WASSMER  
AVIATION

TYPE: SUPER IV

**BULLETIN-SERVICE N° 5**

**OBJET:** SECURITE DEBATTEMENT CABLE DE DIRECTION GAUCHE  
ET LEVIER DE COMMANDE DE TRAIN RENFORCE

BULLETIN-SERVICE N° 5

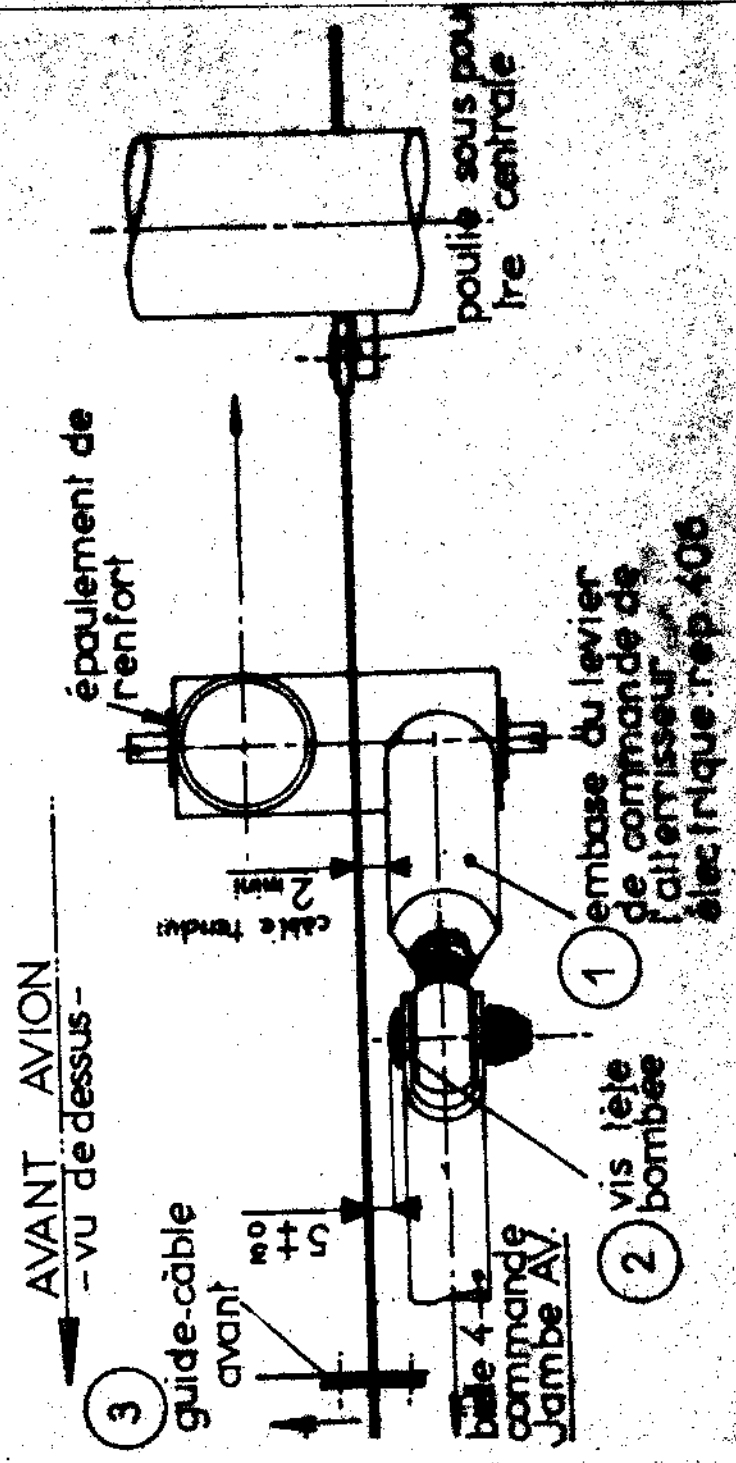
- 1- Remplacement de la vis repère 2 dès réception du bulletin-service
- 2- Vérifier que le jeu entre le câble et le bras du levier de commande de train atteint au moins 2 mm, et que le jeu entre la tête du boulon et le câble atteint au moins 5 mm; sinon, agir sur le guide-câble repère 3. Au besoin le changer contre le modèle ci-joint, afin d'obtenir cette cote minimale.

- Cette vérification est à renouveler (100 H. Renouvellement du C.D.N.) jusqu'à mise en place du levier renforcé WA 40.40.02.52
- 3- S'assurer que l'embase du levier repère 1 est du modèle renforcé (présence d'un épaulement de 1 mm sur chaque face). Sinon, demander une pièce à WASSMER-AVIATION pour échange standard.

- Son remplacement entraîne un réglage du train et doit être effectué à ISSOIRE ou dans une station-service agréée
  - Le remplacement du levier non renforcé est conseillé dès à présent. Il devra obligatoirement être effectué au plus tard à la prochaine grande visite

Retirer la trappe de secours de l'atterrisseur.
